中華民國全國建築師公會 函

主 旨：有關貴署函詢「建築物屋頂水箱側牆及平頂是否可與結構體外牆共構之適用等情疑義」一案，本會補充相關圖例及建議事項詳如說明，敬請參採，請查照。

建築物屋頂突出物與屋頂水箱共構圖例

圖1 分別設置/樓梯間、屋頂水箱

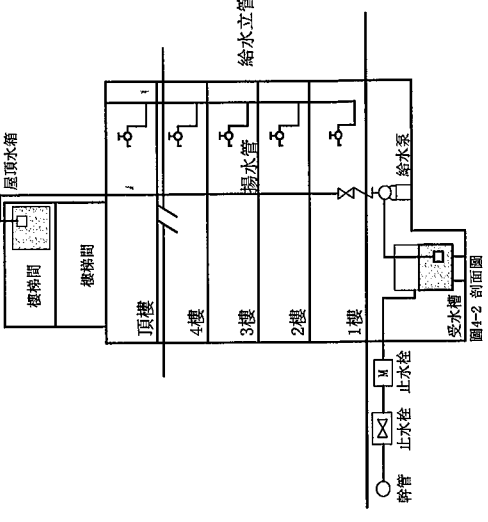
- 一、依貴署 114 年 4 月 23 日國署建管字第 1140024639 號函辦理。
- 二、目前建築新建工程案設置於屋頂平台上之屋頂水箱，多採與建築物屋頂突出物共構型式(如附件圖 1 至圖 3)，該共構形式，除符合規範規定外，亦可由屋頂平台進行維管。另圖 4 設置於屋突建築物內之屋頂水箱，依規範周圍應需留設維修空間。
- 三、有關「建築物給水排水設備設計技術規範」之儲水設備包括自來水受水槽、屋頂水槽或水塔。其中，規範 3.2.1 與 3.2.2 規定為保護水質及定期維管之需，對於受水槽構造，規定應與其他構造物分開及周圍留設維修空間。惟對於屋頂水槽或水塔，規定設置人孔、通氣管及溢排水設備外，因非屬受水槽，故未限制屋頂水槽或水塔不可與其他構造物共構。檢視受水槽、屋頂水槽或水塔有分別之規定，本會尚無建議修正文字。
